## RESTAURATION DE LA PLACE GEORGE V, QUÉBEC (QUÉBEC)

### MODIFICATION 004

La modification 004 a pour objectif de partager les questions et réponses 014 à 028 et de transmettre l'addenda S-01 disponible pour téléchargement sur la page de l'avis d'appel d'offres : <https://achatsetventes.gc.ca/donnees-sur-l-approvisionnement/appels-d-offres/PW-QCM-009-18288>.

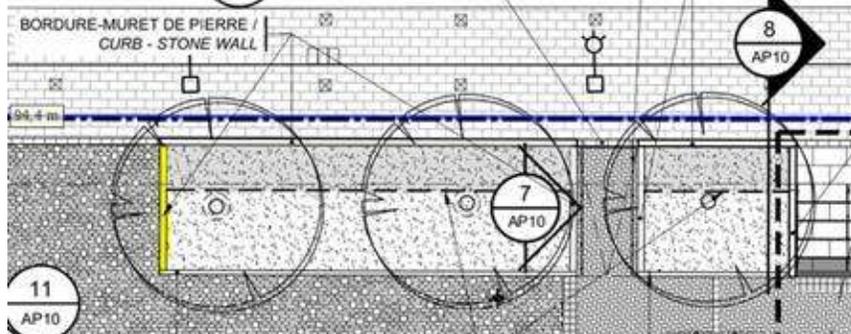
Devons-nous prévoir la section identifiée en jaune au plan comme étant une bordure-muret ou une bordure type 1 ?

Effectivement cette section de bordure (en jaune) est de type 1 et non une bordure-muret. Une correction sera apportée au plan émis pour construction.
